※ 整理番号		サービスキャンペーン開始日	令和7年5月22日
不具合の内容	排出ガス発散防止装置のガソリン微粒子除去装置(GPF)の差圧センサにおいて、製造時の組付け管理が不適切なため、当該センサのホースがねじれて組付けられているものがある。そのため、当該センサが故障を検出して警告灯(MIL)が点灯することがあり、そのまま使用を継続すると、当該センサのホース同士が擦れてホースに亀裂が発生するおそれがある。		
改善の内容	全車両、当該部位を点検し、ねじれが確認できた場合は新品に交換する。		
自動車使用者等に周知させるための措置	ダイレクトメール、電話または訪問等により通知する。

# 改善箇所説明図

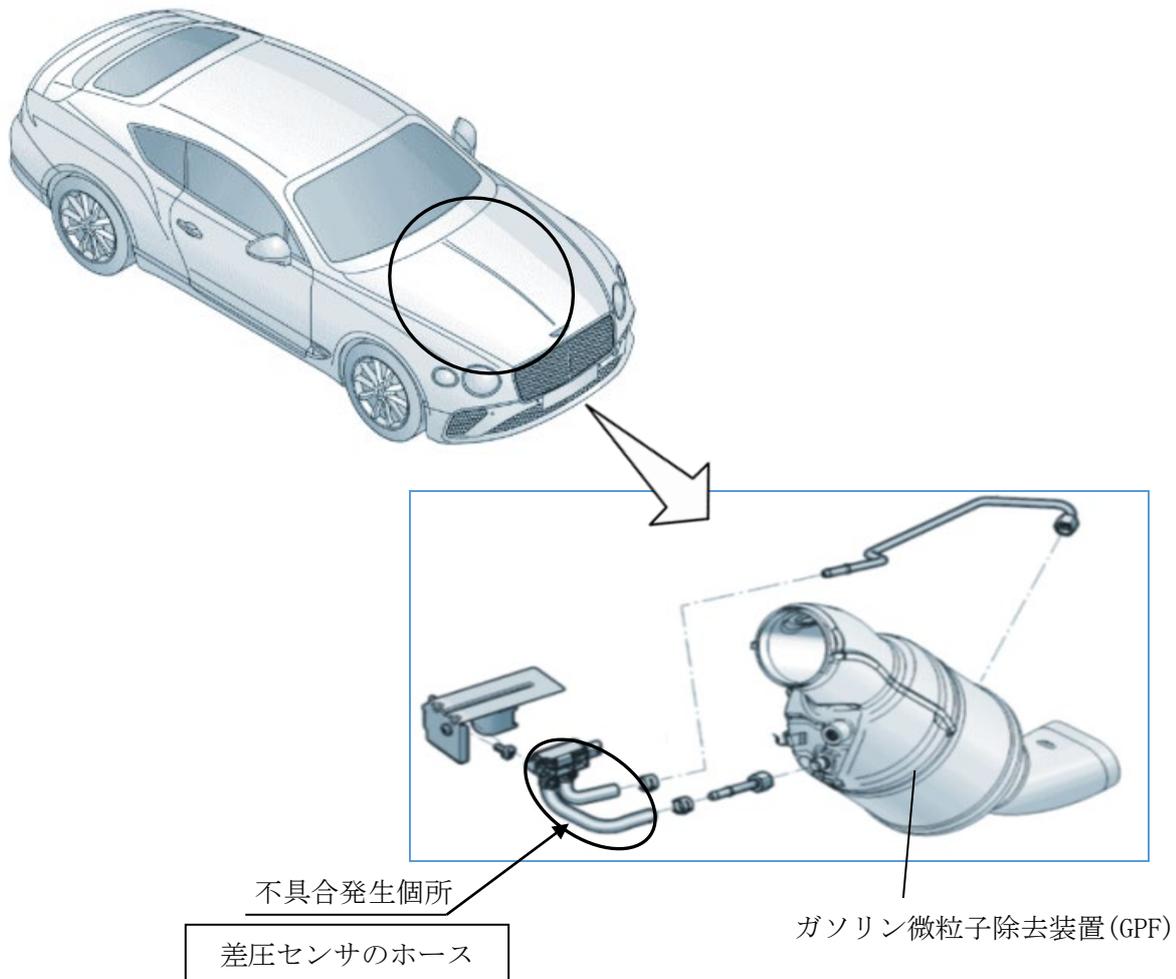
排出ガス発散防止装置のガソリン微粒子除去装置(GPF)の差圧センサにおいて、製造時の組付け管理が不適切なため、当該センサのホースがねじれて組付けられているものがある。そのため、当該センサが故障を検出して警告灯(MIL)が点灯することがあり、そのまま使用を継続すると、当該センサのホース同士が擦れてホースに亀裂が発生するおそれがある。

全車両、当該部位を点検し、ねじれが確認できた場合は新品に交換する。

識別： バンク2側のシリンダーヘッドに黄色のペイントを塗布する。
